## 改善箇所説明図

車両制御モジュール

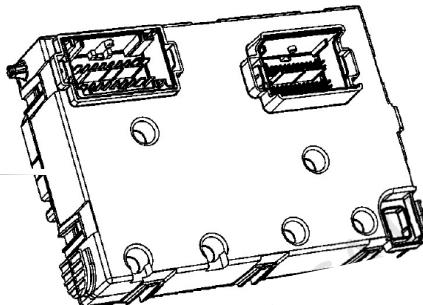
**基準不適合部位**

車両制御モジュールにおいて、作業指示が不適切だったため、誤った設定となっている。このため、ESS(緊急制動表示灯)が作動しない。

全車両、車両制御モジュールの設定を修正する。

識別 : 運転者席側ドアロック・ストライカ付近に当該リコールの識別ステッカを貼付する。
